SOPRINTENDENZA SPECIALE PER IL PIANO NAZIONALE
DI RIPRESA E RESILIENZA

Oggetto: [ID_VIP: 5954] **PROVINCIA DI SASSARI (Comuni di Porto Torres e Sassari) – Progetto per l'installazione di un impianto eolico costituito da 14 aerogeneratori di potenza unitaria pari a 6,6 MW per una potenza complessiva pari a 92,4 MW, da localizzarsi nel territorio comunale di Sassari (SS), e dalle relative opere di connessioni per il collegamento alla RTN attraverso la futura stazione elettrica SE di smistamento "Porto Torres 2" in realizzazione nel Comune di Porto Torres (SS) – Impianto eolico "SA CORREDDA".**
Procedura riferita al Decreto legislativo n. 152 del 2006 – VIA (art. 23)
Proponente: Ecowind 3 S.r.l.
Parere tecnico istruttorio della Soprintendenza speciale per il PNRR.

15/07/2022

Figura 18 - Localizzazione degli alberi monumentali nell'area di indagine
(da *Relazione botanica – elaborato n. WIND006.REL021 – Rev. 01 – gennaio 2022*)

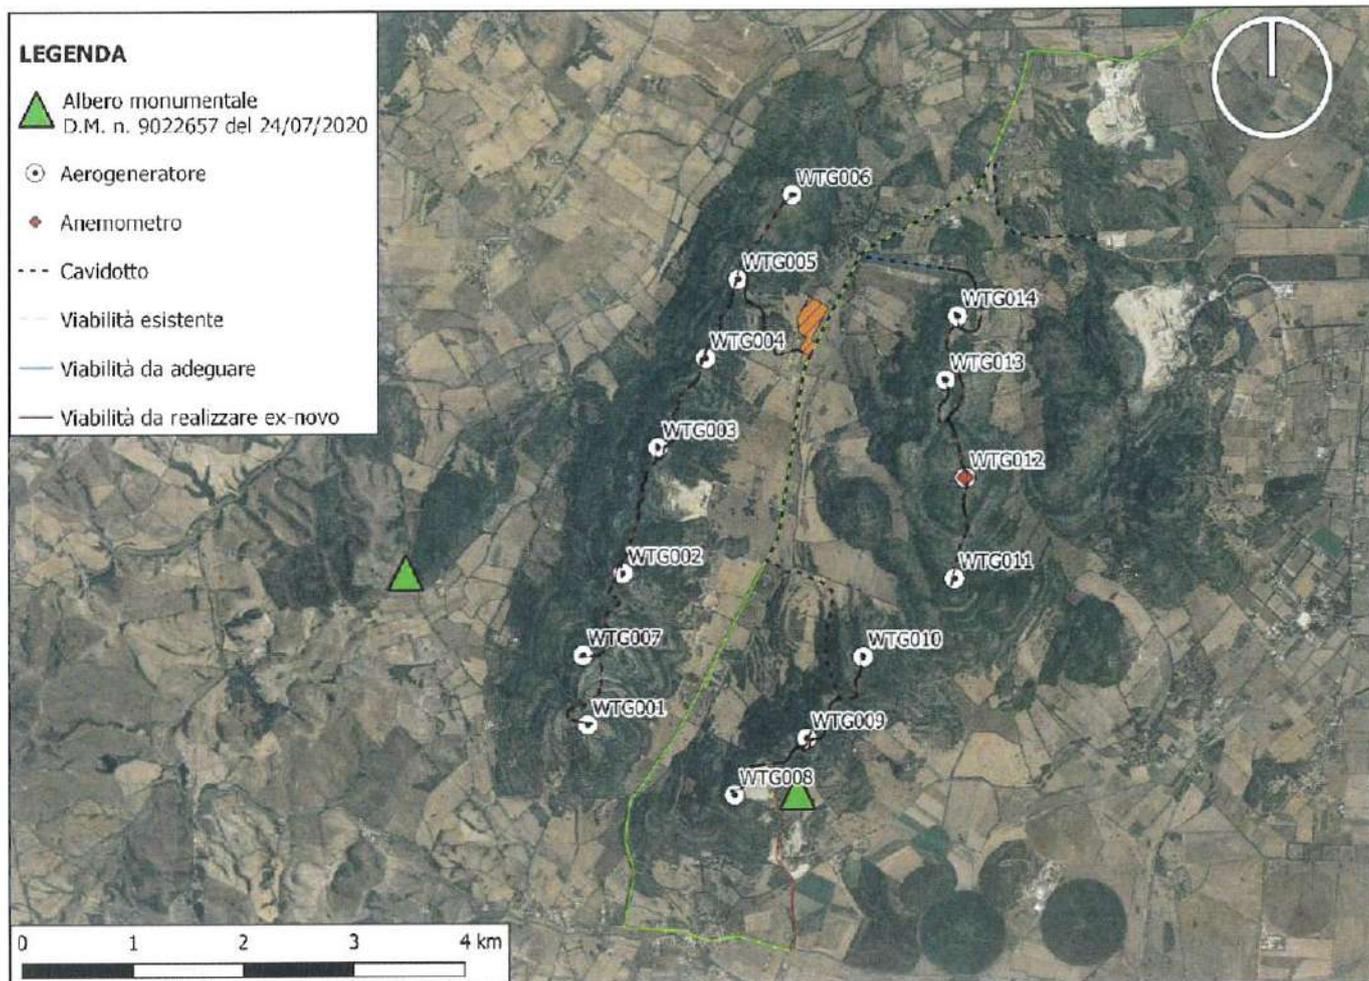
CONSIDERATO che la stessa *Relazione botanica* (presentata da Ecowind 3 S.r.l. con la documentazione integrativa definita come “*Integrazioni del 02/02/2022*”) riconosce che la realizzazione dell’impianto industriale, ad esclusione di tre aerogeneratori, “... prevede il coinvolgimento di coperture arboree ed arbustive ... [v. p. 33] in un contesto di elevata naturalità [v. p. 36]”.

Figura 55 – Effetto della realizzazione dei nuovi percorsi in attraversamento delle formazioni arboree a leccio (A) e degli arbusteti sui substrati pietrosi (B).

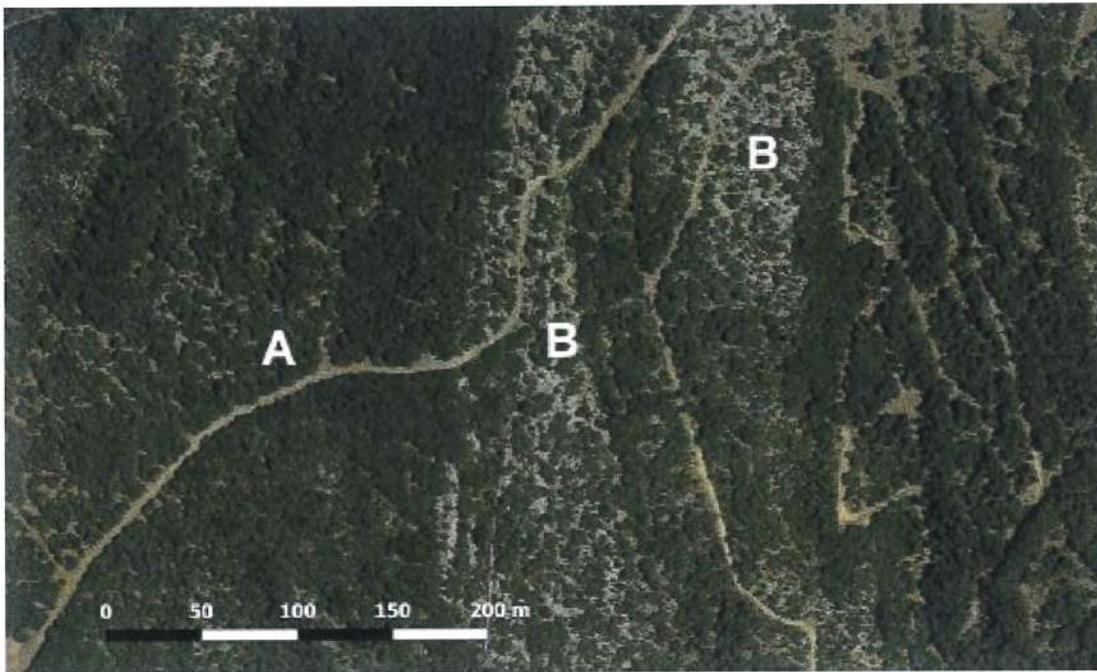
alcuni percorsi già esistenti, nella maggior parte dei casi il raggiungimento degli aerogeneratori comporterà l'inevitabile attraversamento di formazioni arboree compatte, formazioni arbustive e di gariga nelle aree sommitali dei rilievi. Gli effetti di tale azione sono osservabili in Figura 55, Figura 56 e Figura 57. Dalle foto si evince come la realizzazione di simili percorsi incida esclusivamente sulle coperture vegetazionali direttamente coinvolte dalla rimozione degli esemplari interferenti, senza determinare incidenze negative evidenti sullo stato di conservazione della vegetazione circostante. Per quanto riguarda il fenomeno di interruzione della continuità delle coperture vegetazionali, date le esigue dimensioni dei percorsi da realizzare (larghezza di circa 6 m) ed il tipo di pavimentazione (terra battuta originaria) può essere escluso un impedimento del flusso genico tra le fitocenosi (dispersione dei propaguli, spore, pollini), nonché della mobilità della fauna utile a tale scopo. In Figura 58 e 59 è apprezzabile l'estensione delle coperture vegetazionali effettivamente coinvolte rispetto alla copertura arborea ed arbustiva totale presente nel sito”:

TAV.119.P119_GE - UT A - Su Crabriere (Lu Crabioni) - pressi WTG01 (Sassari)

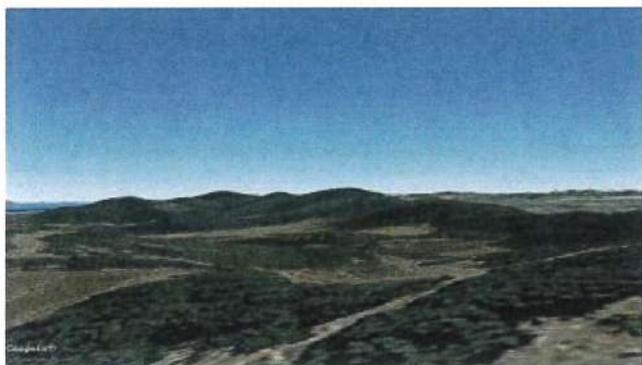
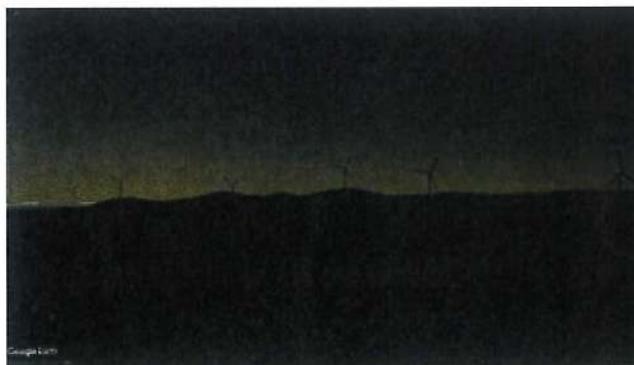
alle integrazioni" (v. punto n. 9 di p. 5) alla nota pervenuta il 31/01/2022, risultando presente un unico punto di fotoinserimento all'interno dell'impianto industriale proposto e denominato P119 (p. 122 del file .pdf), ripreso in corrispondenza della UTA Su Crabriere (Lu Cabrioni) in vicinanza del WTG001, che in ogni caso (pur nella scarsa qualità dello stesso fotoinserimento ricavato da Google Earth, come sottolineato anche dalla competente Soprintendenza Archeologia, belle arti e paesaggio nel parere endoprocedimentale definitivo del 28/06/2022, v. paragrafo ALLEGATO B), dimostra come lo stesso impianto si collochi sulla parte sommitale dei crinali esistenti, risultando reciprocamente intersvisibile, alterandone i relativi profili naturali di cresta rispetto al loro sfondo libero:
